改善箇所説明図

クラッチ部断面図

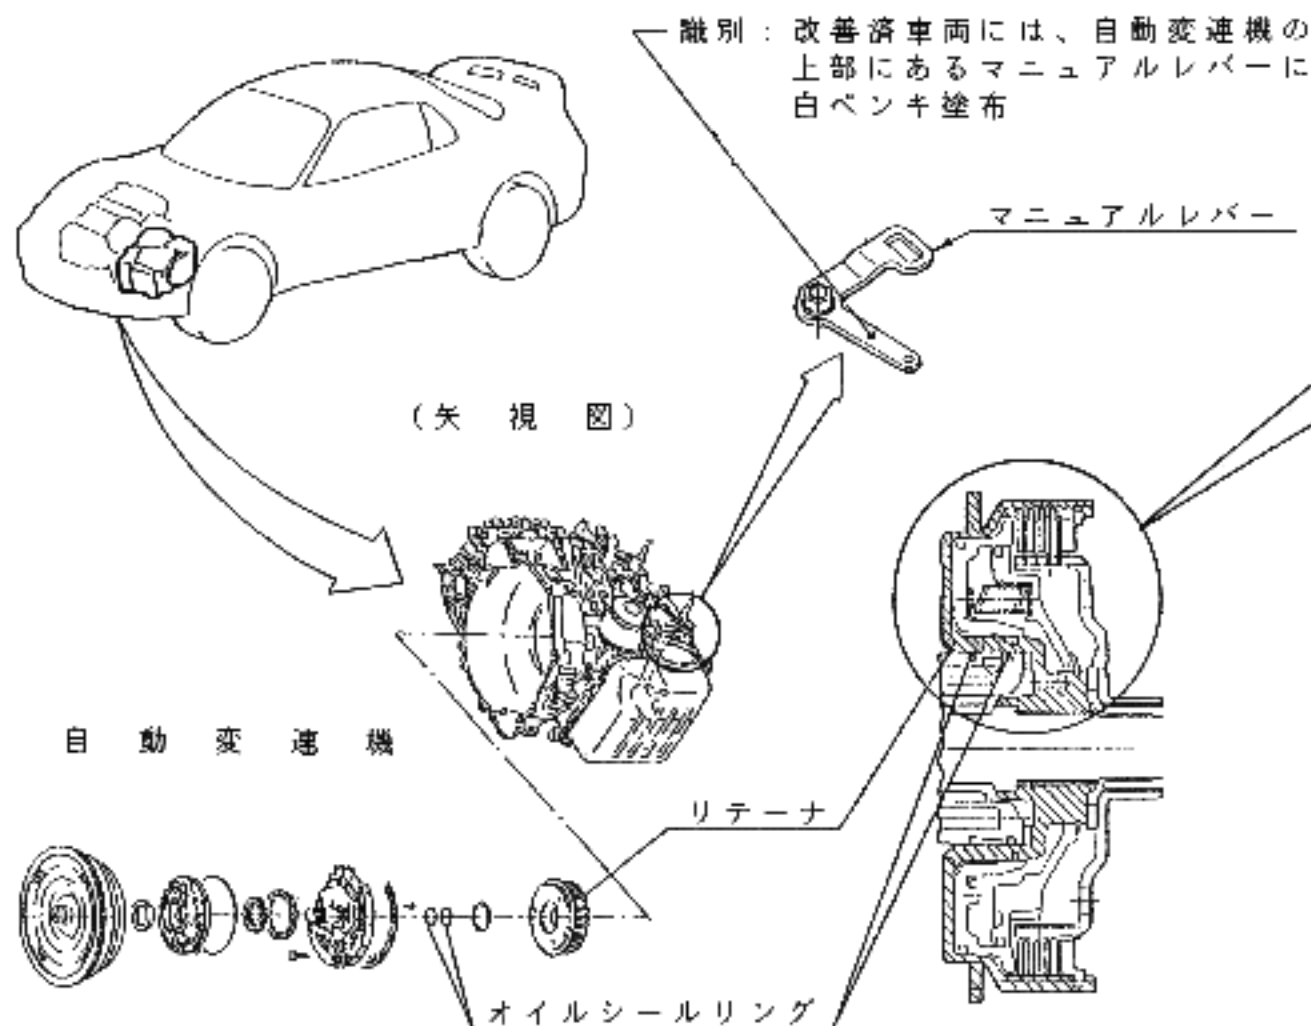
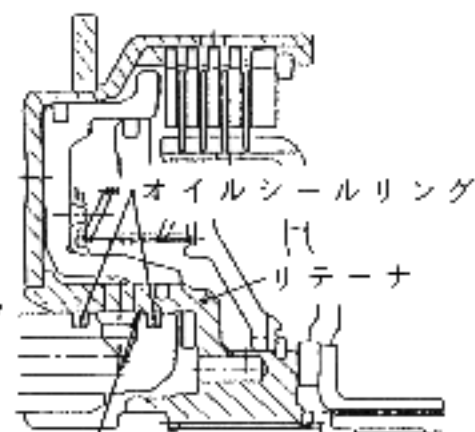
不具合発生箇所

加工不良により、
（オイルシールリングとの
接触面が摩耗する）

改善内容

（自動変速機を良品と
交換する）
